柏崎刈羽原子力発電所 1 号機における安全性に関する総合評価（一次評価）の
結果について（報告）に係る正誤表

表中に赤色で示した箇所が誤りを修正した箇所，緑色で示した箇所がより良い表現に適正化した箇所を示す。

【柏崎刈羽原子力発電所 1 号機】

図 5. 4 - 1 原子炉運転中の注水機能継続時間評価

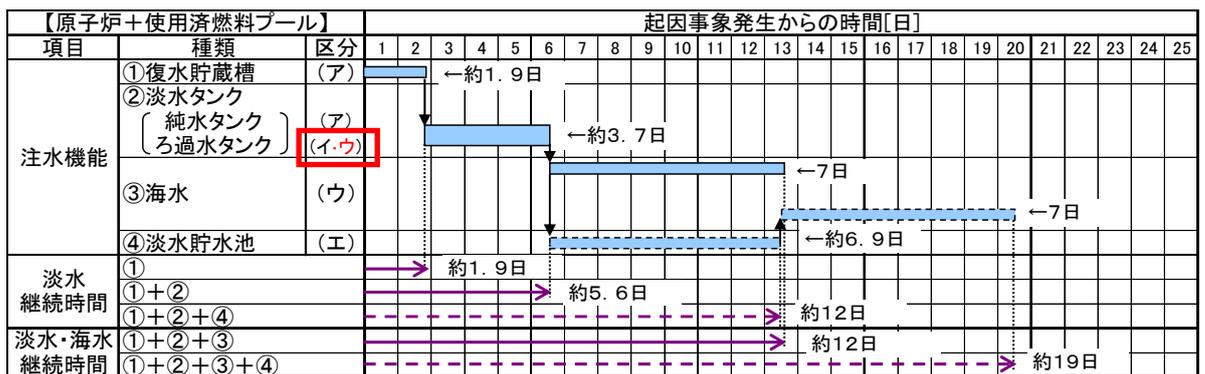
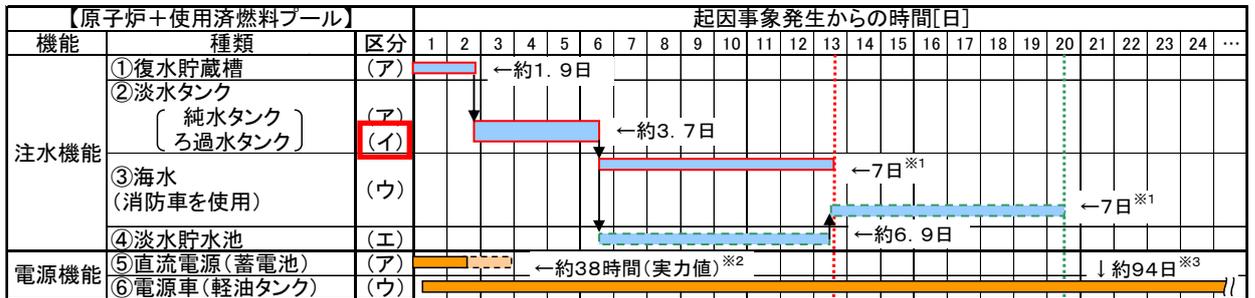
図 5. 4 - 1 原子炉運転中の注水機能継続評価

記載の適正化を実施
 (補足表現の追加)

図 5. 4-5 クリフエッジの特定 (原子炉運転中)

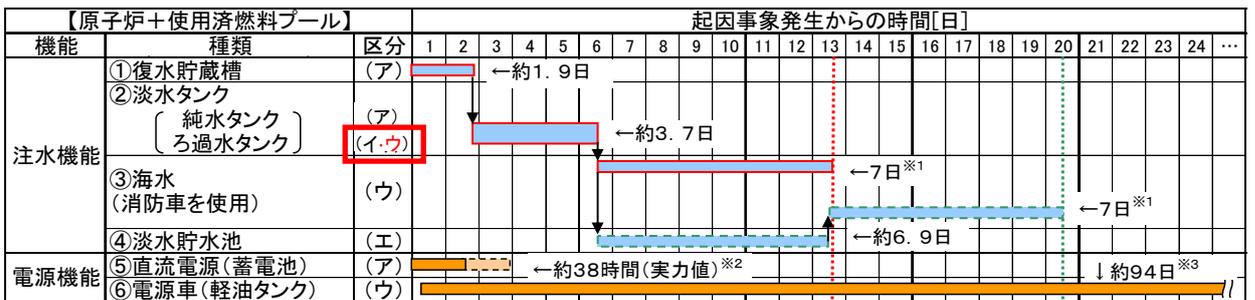
記載の適正化
() の削除

該当ページ：72 (ページ上段図の左側)

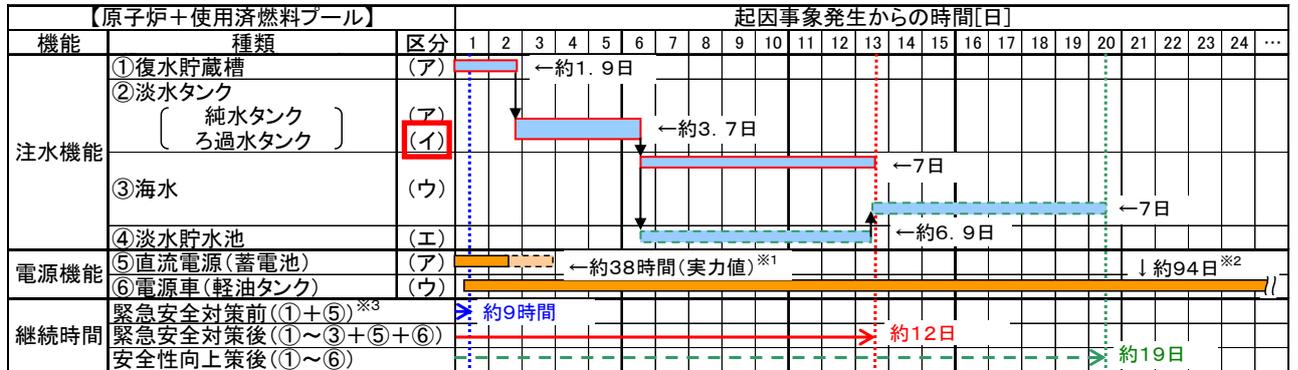
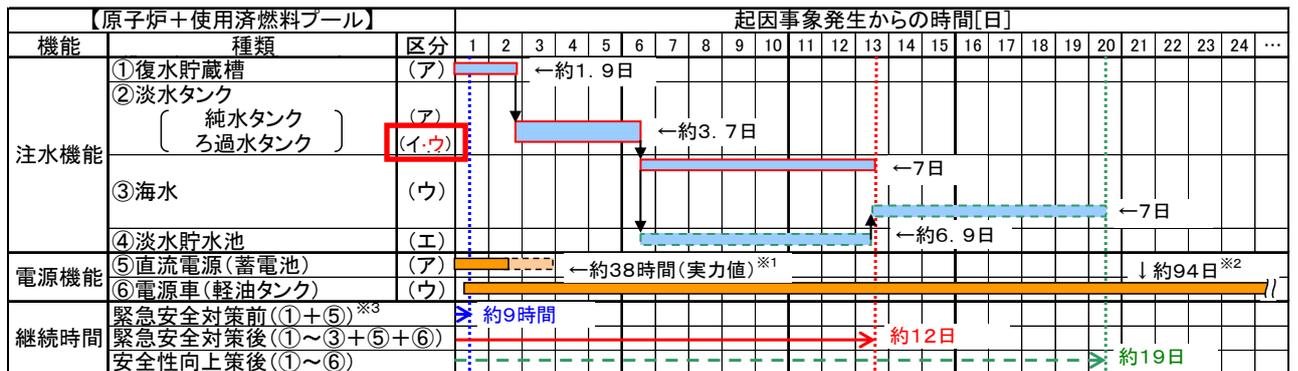
- ※1 約72時間への延長を準備中
- ※2 地下軽油タンク等更なる安全性向上策を考慮すると約96日
- ※3 ②は水源としては、(ア)又は(イ)の区分であるが、全号機同時全交流電源喪失時は注水手段が無かったことから継続時間評価には含まない

記載の適正化を実施
(フォント色変更)

- ※1 約72時間への延長を準備中
- ※2 地下軽油タンク等更なる安全性向上策を考慮すると約96日
- ※3 ②は水源としては、(ア)~(ウ)の区分であるが、全号機同時全交流電源喪失時は注水手段が無かったことから継続時間評価には含まない

図 5. 5 - 1 原子炉運転中の注水機能継続時間評価

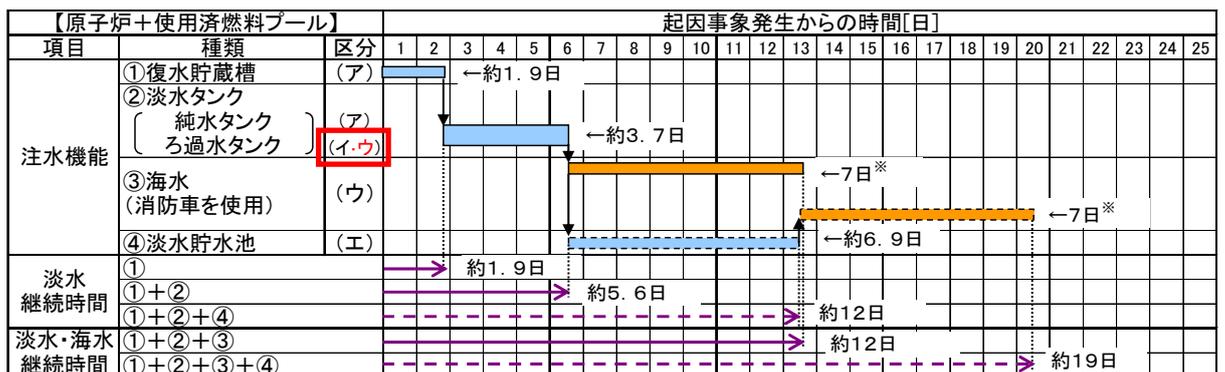
記載の適正化を実施
(補足表現の追加)

図 5. 5 - 3 原子炉運転中の注水機能継続時間評価

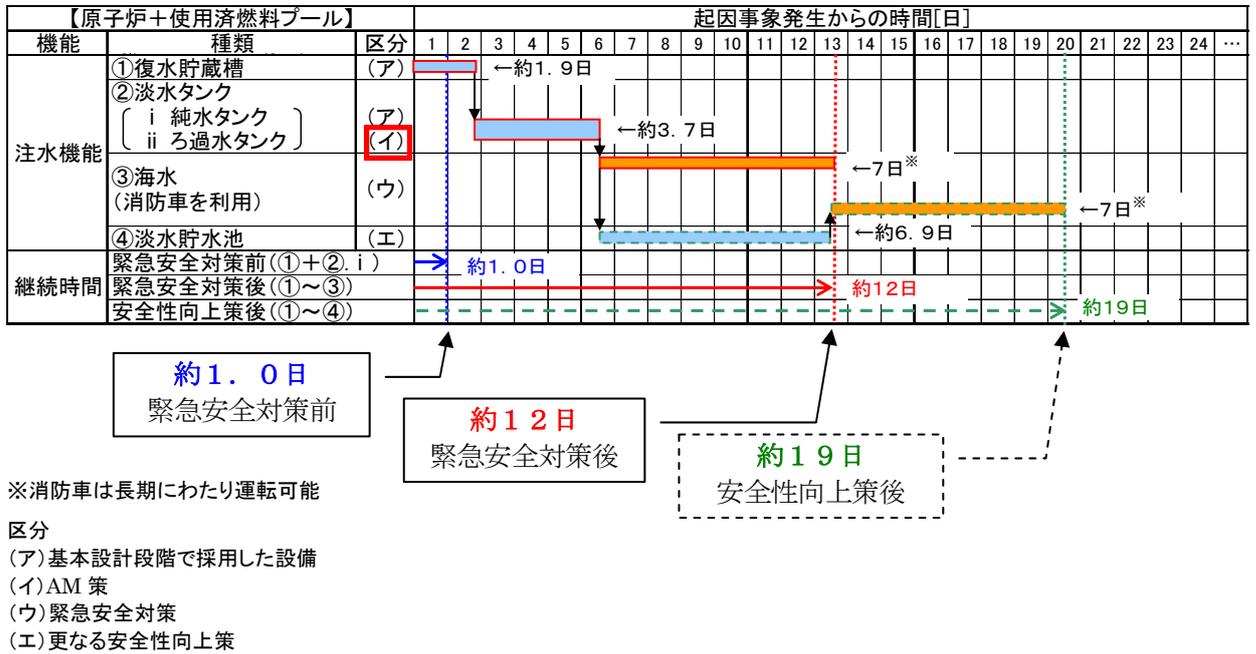
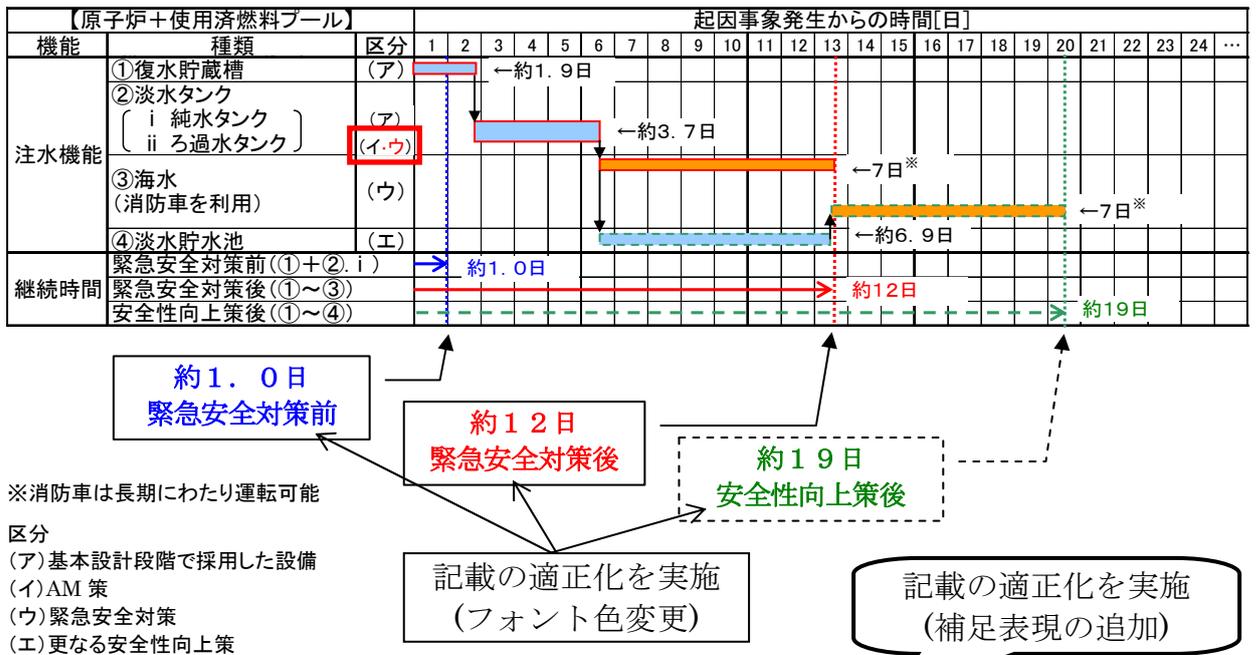
図 5. 5 - 3 原子炉運転中の注水機能継続評価

図 3 基礎の荷重説明図

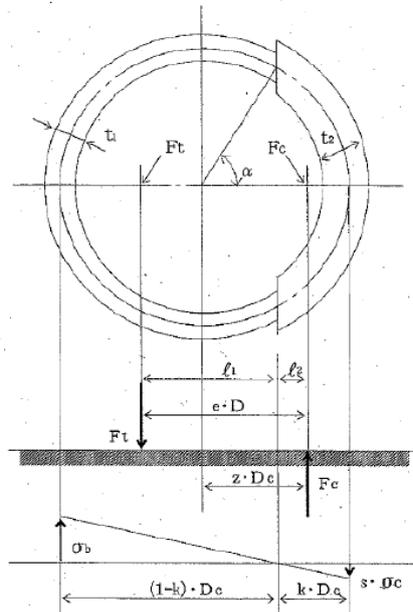
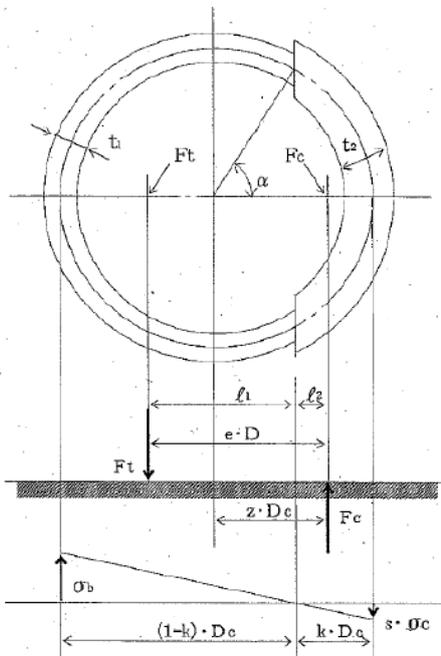
- t_1 : 基礎ボルト面積相当板幅
- t_2 : 基礎ボルト計算における中立軸を定める角度
- F_t : 基礎ボルトに作用する引張力
- F_c : 基礎に作用する圧縮力
- α : 基礎ボルト計算における中立軸を定める角度
- l_1, l_2 : 基礎ボルト計算における中立軸から荷重作用点までの距離
- D_c : 基礎ボルトのピッチ円直径
- e : 基礎ボルト計算における定数
- z : 基礎ボルト計算における中立軸を定める角度
- σ_b : 基礎ボルトに生じる引張応力
- σ_c : 基礎に生じる圧縮応力
- k : 基礎ボルト計算における中立軸の荷重係数

- t_1 : 基礎ボルト面積相当板幅
- t_2 : 圧縮側基礎相当幅
- F_t : 基礎ボルトに作用する引張力
- F_c : 基礎に作用する圧縮力
- α : 基礎ボルト計算における中立軸を定める角度
- l_1, l_2 : 基礎ボルト計算における中立軸から荷重作用点までの距離
- D_c : 基礎ボルトのピッチ円直径
- e : 基礎ボルト計算における係数
- z : 基礎ボルト計算における係数
- σ_b : 基礎ボルトに生じる引張応力
- σ_c : 基礎に生じる圧縮応力
- k : 基礎ボルト計算における中立軸の荷重係数

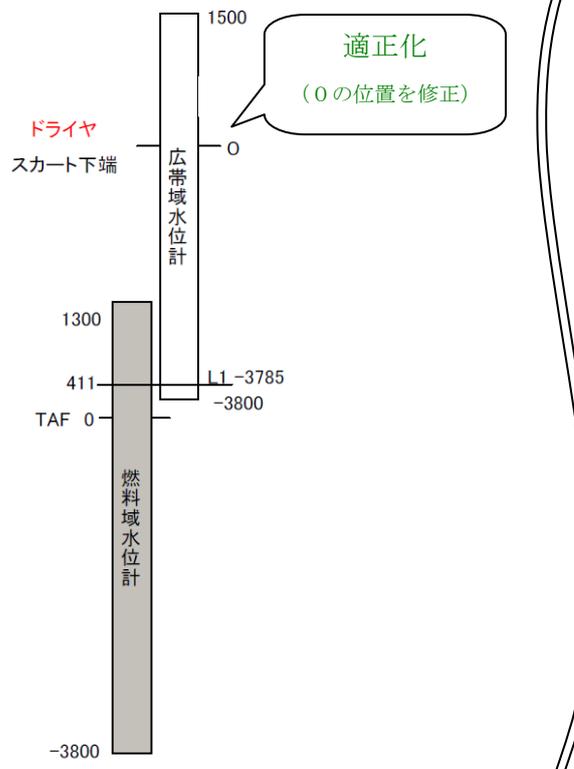
作業完了目標時間
津波襲来後72時間以内
(時間については今後見直し予定)

作業完了目標時間
原子炉注水：津波襲来後36時間以内
SFP注水：津波襲来後72時間以内
(時間については今後見直し予定)

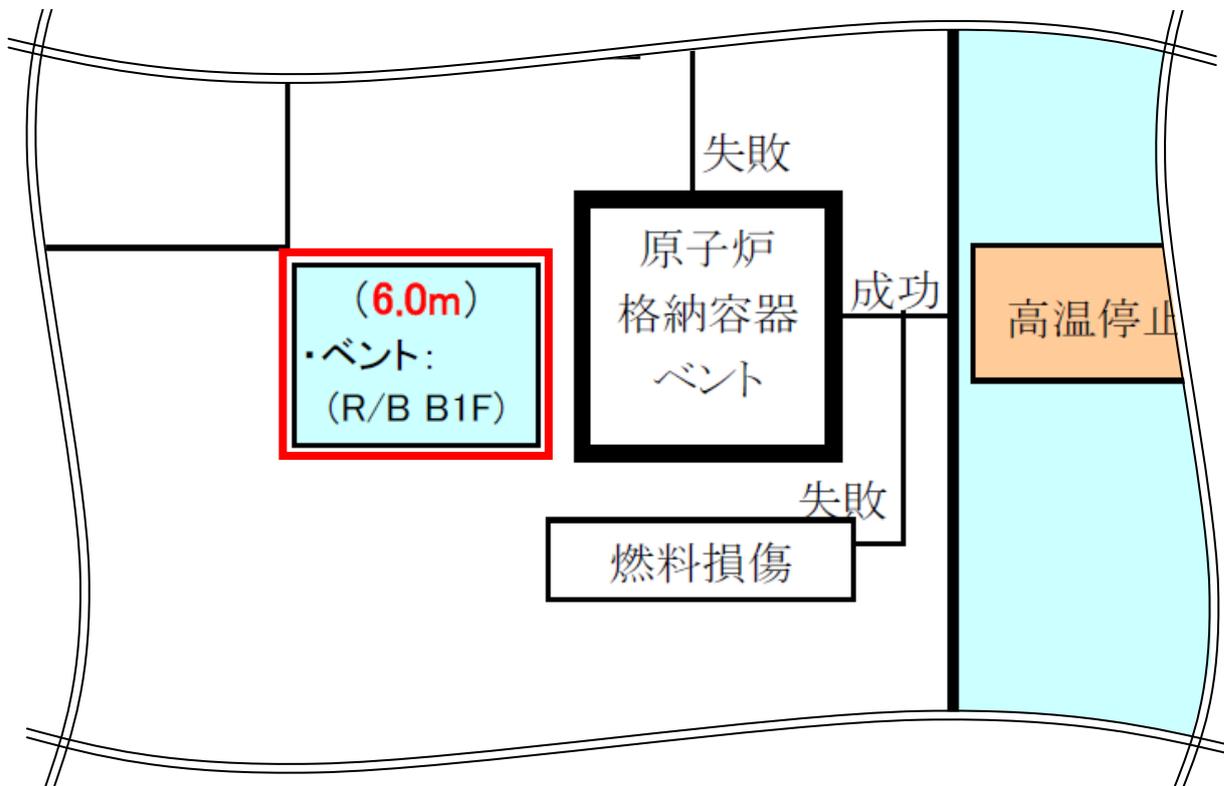
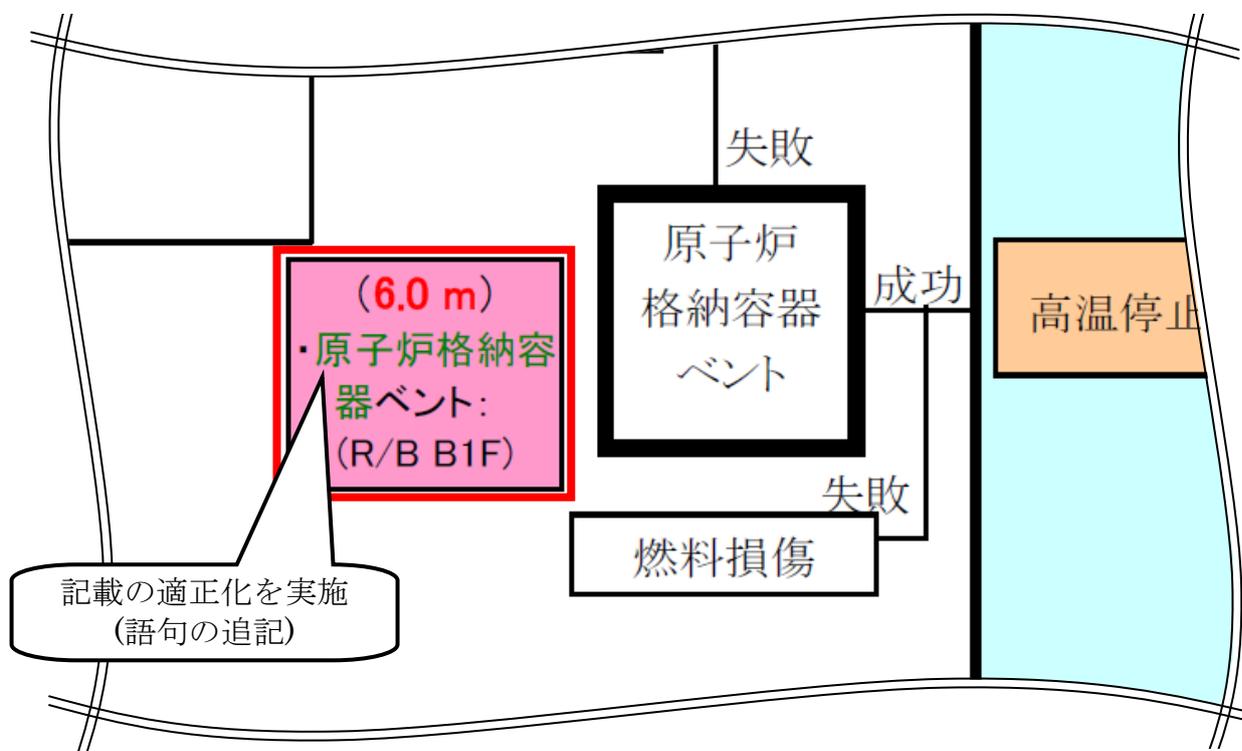
※ 本紙の訂正箇所は赤枠部の下地の色(青色→赤色)。下地の色に応じ，津波浸水高における機能維持又は機能喪失を示している。(報告書該当ページの凡例に記載。)
